N/Réf. : WSP20026_706_PUN
Gest. : MB/PYL
Corr DPC: Pierre-Yves LAMY
NOVA : 19/PFU/1864403
Corr DU: Michaël BRIARD
Louis DE TAEYE

WOLUWE-SAINT-PIERRE. Rue du Leybeek , 2 - Avenue de Tervueren , 364
(=classé comme ensemble : les façades et toitures de la maison d'habitation sise 2 rue du Leybeek, de la lampisterie ainsi que les charpentes et murs structurants des remises du Musée du tram)
PERMIS UNIQUE : Rénover le dépôt de la STIB (réaménager les locaux sociaux pour les agents , percer la façade pour des prises d'air et des installations de chauffage et de ventilation, remplacer une porte extérieure, pose d'un rangement à vélos et implantation de 8 modules temporaires)

Avis conforme de la CRMS

Plan du rez-de-chaussée. Situation projetée.

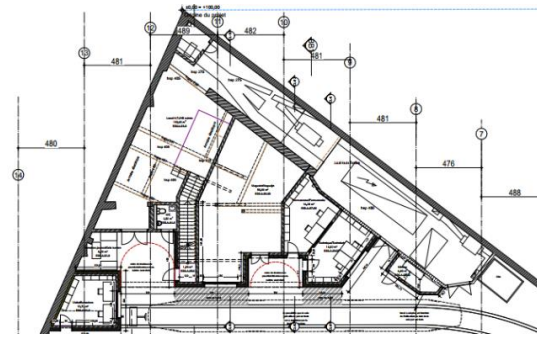
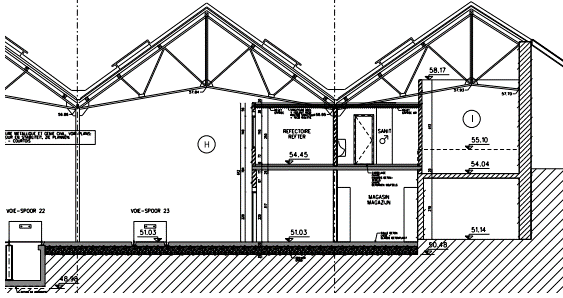
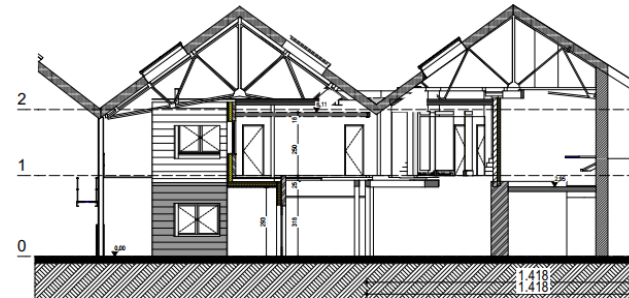
La CRMS soutient bien entendu l'objectif du projet d'offrir plus d'espace et de confort aux occupants/usagers des lieux. Mais elle estime que la solution proposée n'est pas de qualité, tant au niveau de l'habitabilité des espaces que de son écriture architecturale que de son intégration au sein d'un espace à grande valeur patrimoniale, lequel permet pourtant une intervention harmonieuse.

La construction actuelle (régulière ?) est de faible qualité et mal intégrée tant dans sa volumétrie générale (rapport disharmonieux avec l'espace et les charpentes, en partie masquées par le bâtiment), que dans son expression (blocs béton, châssis, ...) que dans l'intégration des éléments patrimoniaux (ex : éléments de charpente mal intégrés dans les locaux, ...).

La CRMS regrette que le dossier actuel en constitue une extension et que les ambitions programmatiques n'aient pas constitué une opportunité pour proposer un nouvel ensemble de qualité bien mieux intégré à la spatialité du lieu et à la mise en valeur des structures de la charpente Polonceau. Il y avait là une occasion de repenser le projet de manière plus globale et qualitative, tant en terme d'occupation que de valorisation du patrimoine. La CRMS encourage le demandeur à revoir le projet en ce sens. Dans tous les cas, elle demande qu'aucune atteinte ne soit portée aux charpentes et éléments classés.

La CRMS émet donc un avis défavorable sur l'extension des locaux sociaux et le percement des oculi (les prises d'entrée et de rejet d'air devraient être réalisées en toiture le plus discrètement possible).

Vue de la forge en 2009.

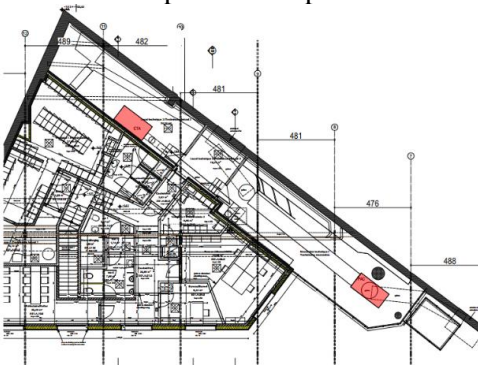
Bien qu'il soit dommage que ce soit la forge qui sorte de son contexte (plutôt qu'un déplacement des armoires), la CRMS ne s'oppose pas à ce déplacement, pour autant que l'opération de démontage/remontage soit effectuée soigneusement (y compris les maçonneries du socle) et que l'ensemble de la forge soit valorisé avec un support documentant son fonctionnement initial et son contexte. Elle demande que les maçonneries à l'arrière de la forge (cheminées, pilastres) soient conservées dans les meilleures conditions.

- démonter proprement la forge, y compris son socle, la réimplanter dans un cadre permettant de comprendre son contexte et son fonctionnement ;***
- utiliser le même ton que les châssis de la lampisterie pour la mise en peinture de la nouvelle porte ;***
- positionner et intégrer les conduites aériennes entre la chaudière et les locaux sociaux de manière discrète ;***
- soumettre à l'approbation de la DPC un modèle de range-vélos, s'accordant avec l'ensemble classé.***

Intérieur du local chaufferie

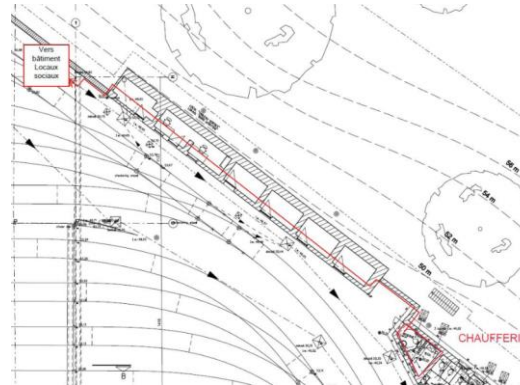
Les travaux à l'intérieur du local chaufferie ne posent pas de problème. La CRMS demande que la conduite « aérienne » prévue et destinée à être isolée, soit correctement intégrée et positionnée de manière discrète, particulièrement dans les parties anciennes.

Emplacement prévu du range-vélo.
Images extraites du dossier de demande.

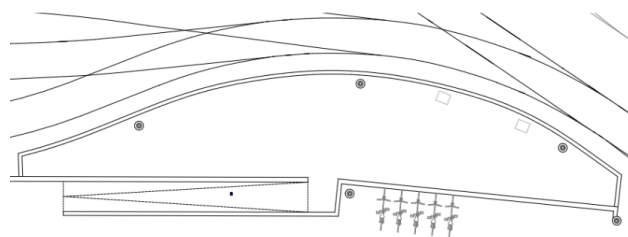
Le dossier ne mentionne aucune information sur la taille et l'aspect de ce dispositif. La CRMS recommande un modèle s'intégrant au mieux avec l'ensemble classé. Une proposition de modèle devra être soumise pour accord à la DPC.
